DODATEK Č. 1 KE SMLouvĚ O DíLO u z a v ř e n ě d n e 7 . 5 . 2 0 1 8

Smluvní strany se dohodly, v souladu s ustanovením čl. XIII. Závěrečná ustanovení odst. 4, na uzavření tohoto dodatku č. 1 ke smlouvě o dílo (dále jen „SoD“) na realizaci akce: „Liberec – sanace VUZ, budovy č. 2 a 3 - realizace“ uzavřené mezi výše uvedenými smluvními stranami dne 7. 5. 2018. Tímto dodatkem č. 1 se smlouva mění a doplňuje takto:

ZMĚNOVÝ LIST			ZL č. 01		
Název akce: Liberec – sanace VUZ, budovy č. 2 a 3 - realizace					
Předmět změny: Oplechování kamenného soklu					
Zhotovitel:	HB INPOL, s.r.o.				
Objednatel:	Armádní Servisní, příspěvková organizace			Datum: 27.6. 2018	
Způsob odeslání / předání		poštou	e-mailem	faxem	osobně X
Odkazy na specifikaci:		Oznámení změny č. 1 včetně příloh			
na rozpočtové podklady:		ZL_01 Oplechování kamenného soklu			
<u>Popis stávajícího stavu:</u> Po prohlídce kamenného soklu objektu bylo zjištěno na některých místech nevhodné napojení fasády se soklem, při kterém dochází k zatékání na sokl a jeho poškození. <u>Projektové řešení:</u> V projektu nebylo řešeno. <u>Navrhované řešení:</u> Provedení oplechování systémovou okapnicí rš. do 150 mm, materiál TiZn v rozsah

BUDOVA Č.2: SEVEROVÝCHODNÍ ŠTÍT

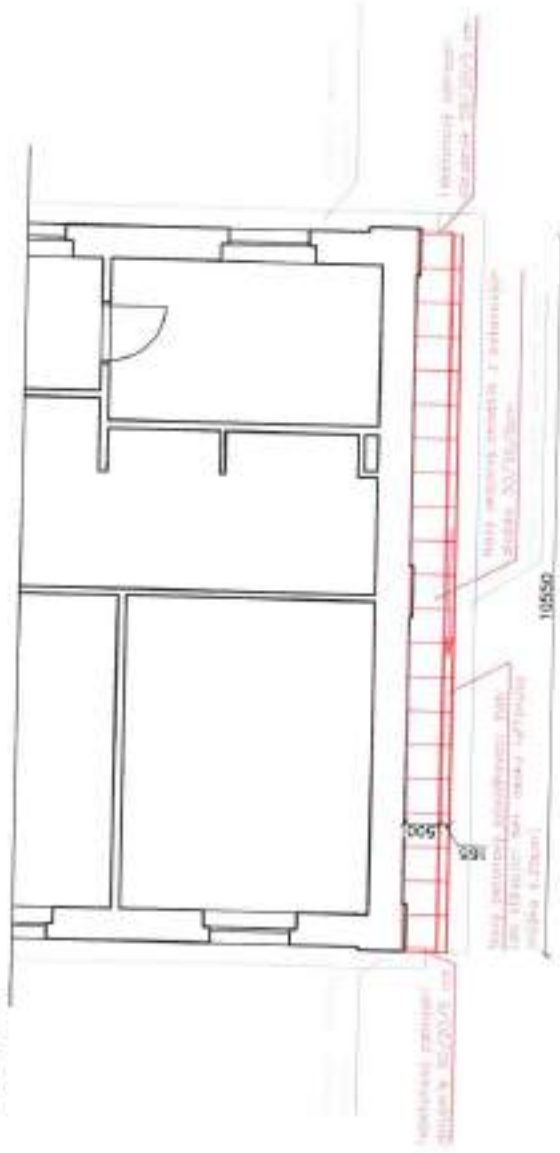
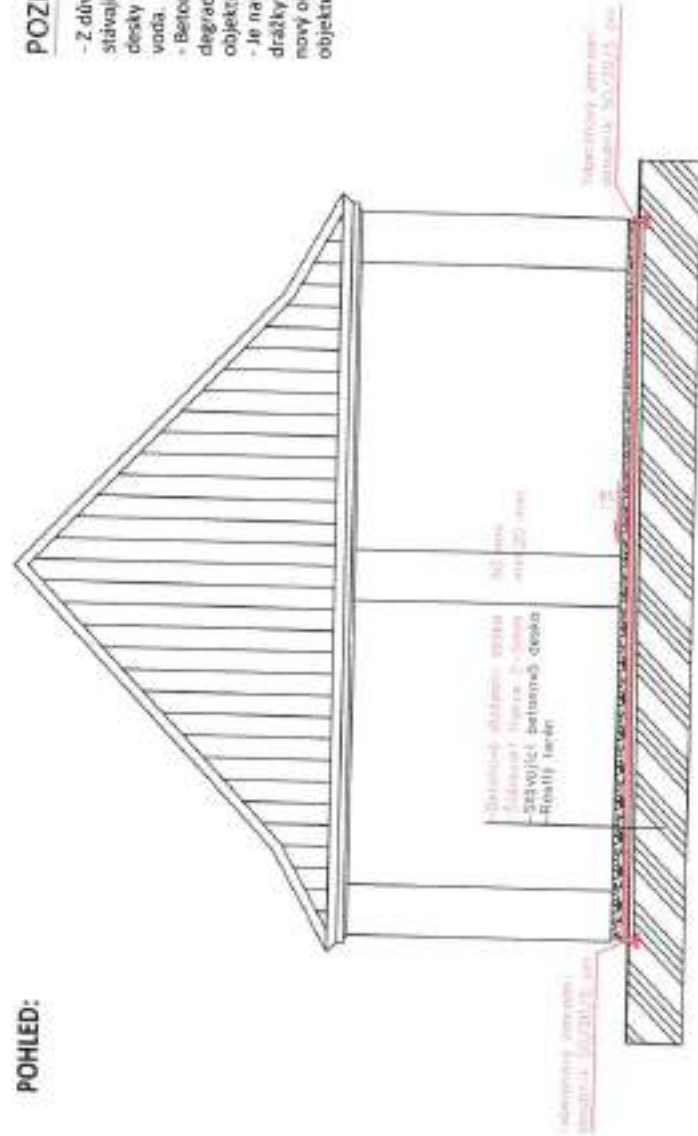
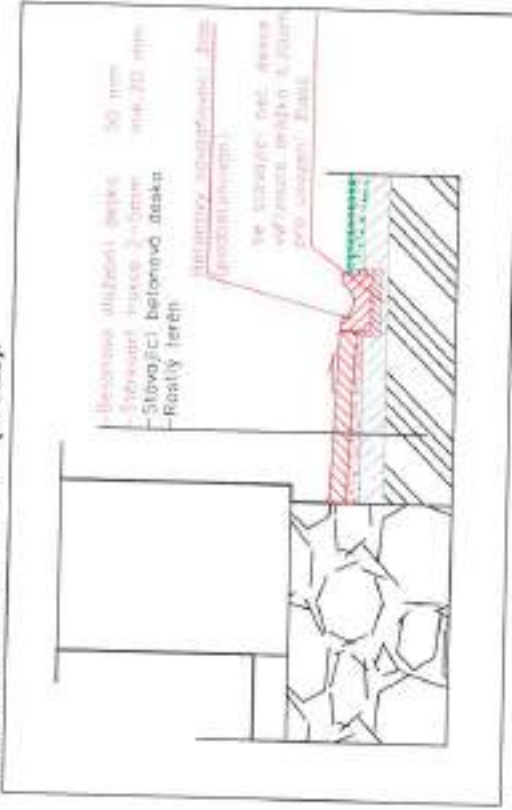
- Z důvodu nevhodného výspádování okolního terénu a stávajícího okapového chodníku z monolitické betonové desky se u severovýchodní fasády budovy č.2 dříží dešťová voda.
- Betonová monolitická deska je navíc již povrchově degradovaná a neplní správně svůj účel odvodu vody od objektu.
- Je navrženo prořeznout stávající betonovou desku, do drážky zabetonovat odpovídající žláby a ke žlábům položit nový okapový chodník z betonových dlaždic ve směru od objektu.

Navrhované úpravy jsou patrné z výkresové části dodatku 7 dokumentace.
